סקר נגישות

שם מזמין הדוח: בית ספר נוף השקדים

כתובת: רחוב בן גוריון 200, רמת הדקלים

- להלן ריכוז הנושאים שיש לתקן בעקבות פיקוח נגישות בסיום עבודה
- מתאריך: 14.10.26 בבית הספר נוף השקדים
- נדרש לתקן התאמות נגישות בטרם ניתן יהיה לתת אישור נגישות למקום
- יש להביא לאישור תכנון טרם ביצוע
- נא לזמן אותי לפיקוח נוסף עם סיום כלל התאמות הנגישות הנדרשות

2.4.6 סימן אזהרה בראש מדרגות

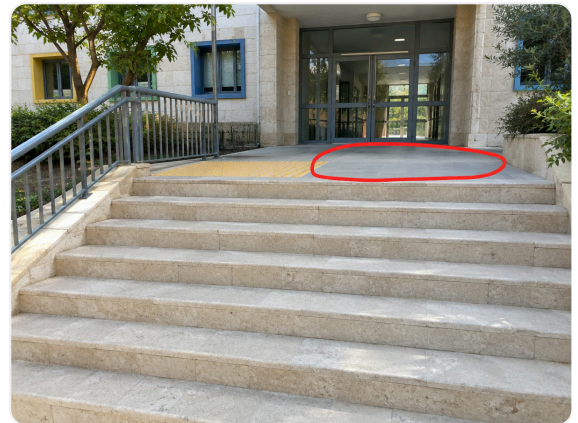
ממצא 1.1 בתחילת מהלך המדרגות לא הותקנו אמצעי אזהרה כנדרש בתקן הנגישות - משטח האזהרה המימושי מכסה רק כשליש מרוחב המהלך.	
מיקום מדרגות הכניסה הראשית לבית הספר	
המלצה נדרש להשלים את אמצעי האזהרה בתחילתו ובסופו של מהלך המדרגות, לכל רוחבו, בהתאם לדרישות תקן הנגישות.	
תקן תקן 1918 חלק 2 סעיף 2.4.6

בראש כל מהלך מדרגות בשטח החוץ יותקן סימן אזהרה מימושי, לכל רוחב המהלך.
 סימן האזהרה יהיה בניגוד חזותי ובניגוד מימושי לסביבתו.
 מבנה משטח האזהרה יתאים לדרישות ת"י 1918 חלק 6.
